**A 553 AK Köln-Godorf bis AD Köln-Lind
inkl. Rheinquerung**

Unterlage 23
Verkehrssicherheit

Auditbericht - Stellungnahme

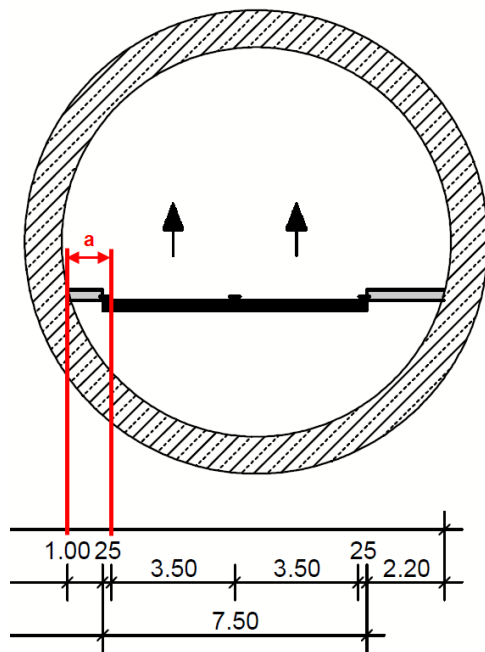
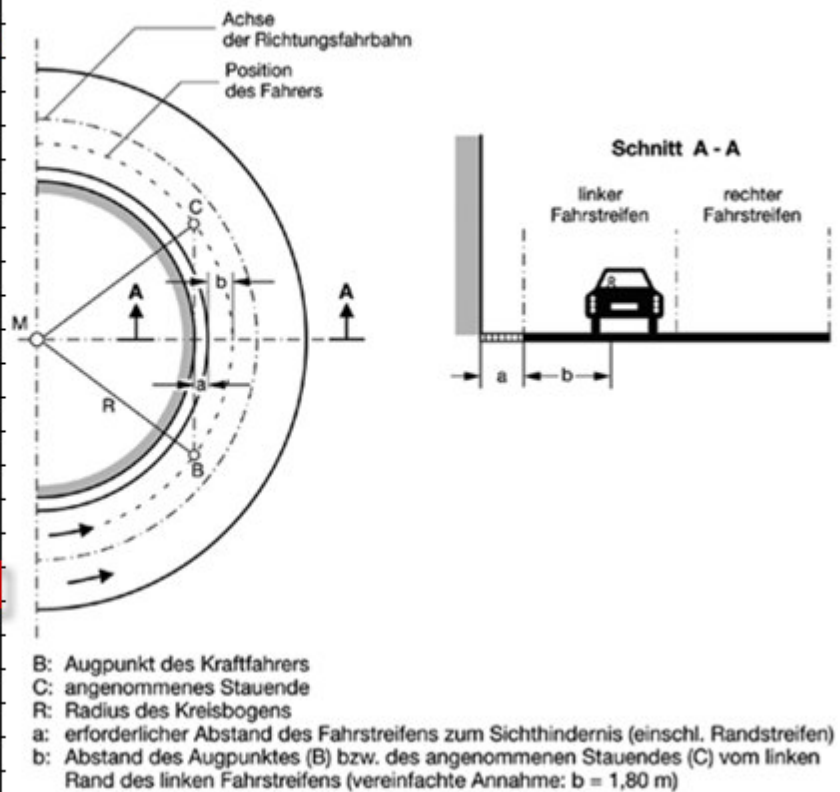
7. Die Sichtweite im Tunnel ist möglicherweise nicht ausreichend groß. Es scheint, dass in der Linkskurve die Tunnelwand die Sichtweite einschränkt (siehe Bild; 68 mm entspricht 170 m). Nicht ausreichende Haltesichtweiten können zu gefährlichen Auffahrunfällen führen. Gemäß Kapitel 5.5, Bild 19 der RAA muss die erforderliche Haltesichtweite bei einer vorgesehenen Geschwindigkeit von 100 km/h und -2,5 % Längsneigung ungefähr 170 m betragen. Der Sachverhalt ist noch einmal zu prüfen und im Zweifelsfall sind geeignete Maßnahmen zu ergreifen, um die nötigen Sichtweiten zu gewährleisten. Die Haltesichtweiten sind generell einzuhalten.

Die erforderliche Haltesichtweite für eine Geschwindigkeit von 100 km/h beträgt nach Bild 19, RAA bei einer Längsneigung von -2,5 % ~ 166 m und ist aktuell bei einem Radius von $R = 1000$ m nicht eingehalten.

Der Abstand vom Fahrstreifenrand bis zur Hinterkante des Notgehweges beträgt 1,25 m.

Erforderlich ist ein Radius von $R = 1150$ m.

Dieser Radius ist für die Variante V6aT im Rahmen des Entwurfs umsetzbar und wird dort berücksichtigt.
